BULLETIN DE SERVICE

N° 201-31

PLANEURS SN CENTRAIR
201 tous types "Marianne"

OBJET : VERIFICATION ETAT FERRURE DE FIXATION HARNAIS SUR SIEGE (PLACE AVANT ET ARRIERE)

Ferrure fixation harnais

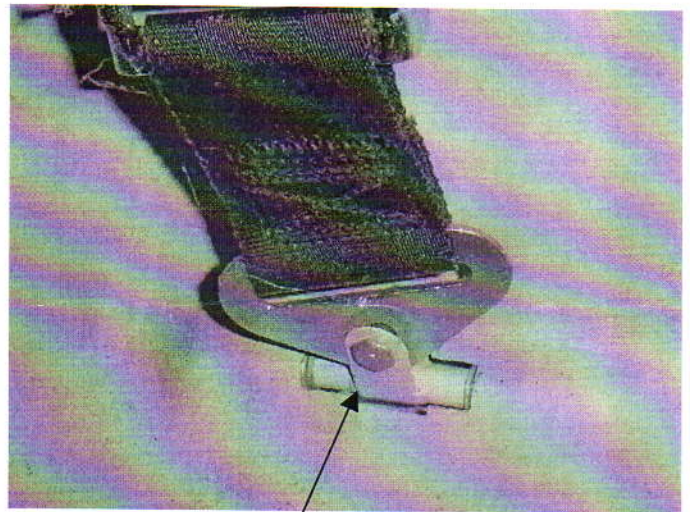
Lors de l'installation du pilote dans le cockpit, par manque d'attention, cette ferrure peut être contrainte vers le bas en cas d'appui par exemple du parachute si le harnais n'est pas maintenu en position relevée. Une telle mise en charge peut entraîner des déformations et des criques sur cette ferrure, problème qui nous a été rapporté sur un planeur.

Toutefois, par ce bulletin de service, SN CENTRAIR demande aux propriétaires de planeur "Marianne" de vérifier l'état de ces ferrures et leur libre débattement pour s'assurer qu'un défaut éventuel n'ait pas été oublié lors des contrôles réguliers.

En cas de constat de déformation ou crique, une réparation est impérative.

SN CENTRAIR se tient à la disposition des utilisateurs pour toute fourniture de pièces détachées et d'informations techniques pour le remplacement de cette ferrure
